**Troisième série de questions et commentaires  
pour le projet d'agrandissement du  
lieu d'enfouissement technique de Lachenaie (secteur nord-  
ouest) sur le territoire de la ville de Terrebonne  
par Complexe Enviro Connexions Itée**

**Dossier 3211-23-095**

**Le 13 février 2026**

Figure 1 : Figure A-1 de l'annexe QC2-22 (PR5.20), présentant le portrait du réseau hydrographique du bassin versant du ruisseau Saint-Charles à l'état ultime.

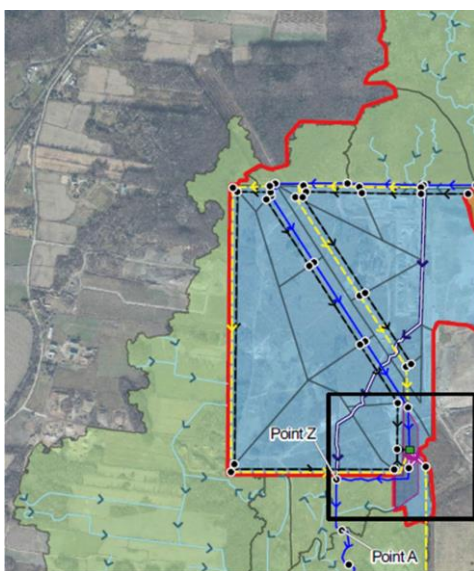
**QC3-10** En réponse à la **QC2-22**, la configuration du réseau de drainage projeté à l'ouest de l'agrandissement proposé apparaît incertaine et potentiellement problématique. La figure A-1 de l'annexe QC2-22, dont un extrait est inséré ci-dessous (figure 1), montre un fossé de pourtour (trait tiré jaune) débutant à l'emprise d'Hydro-Québec au nord et longeant les côtés ouest et sud de l'emprise, jusqu'à rejoindre le bassin de rétention. Or, ce schéma de drainage suggère que le fossé en question interceptera les eaux de drainage (ruissellement, nappe souterraine des dépôts de surface) d'une grande proportion des terrains situés à l'ouest, et donc au-delà, de l'emprise projetée, incluant le ou les fossés recoupés par ce fossé de pourtour. Le cas échéant, ceci apportera des quantités d'eau significativement plus grandes au bassin de rétention et réduira d'autant les écoulements d'eau naturels dans le sous-bassin SB15 (sur la figure C-1), qui est un des sous-bassins tributaires du ruisseau Saint-Charles.

L'initiateur doit donc confirmer qu'un fossé de pourtour sera bel et bien implanté à l'ouest et au sud de l'empreinte projetée et que son extension correspond à celle montrée à la figure A-1. Le cas échéant, l'initiateur doit :

- a) Justifier la raison d'être du fossé de pourtour;
- b) Décrire les interactions hydrologiques entre le fossé de pourtour et les terrains situés à l'ouest;

- c) S'il n'y a pas d'interaction anticipée, l'initiateur doit le justifier. Il doit aussi expliquer comment seront drainées et évacuées les eaux en provenance de ces terrains, vers l'aval du sous-bassin SB15;

- d) S'il y a effectivement interception des eaux de drainage issues des terrains à l'ouest, par le fossé de pourtour, l'initiateur doit :
  - i. Mettre à jour la modélisation hydrologique-hydraulique du site et régénérer l'ensemble des résultats issus de celle-ci, pour y inclure la contribution de ces terrains;

- ii. Réévaluer les débits (étiage, moyen, crue) aux états actuel et projeté, pour les différents tronçons de cours d'eau d'intérêt;
  - iii. Réévaluer l'impact hydraulique du développement sur les cours d'eau du secteur. Le potentiel de sédimentation dans les cours d'eau doit être évalué, pour ceux qui subiront une réduction de leurs débits moyens et les débits de crue. Le potentiel d'érosion et d'inondation à l'aval doit être évalué, dans le cas où une augmentation des débits de crue est appréhendée.
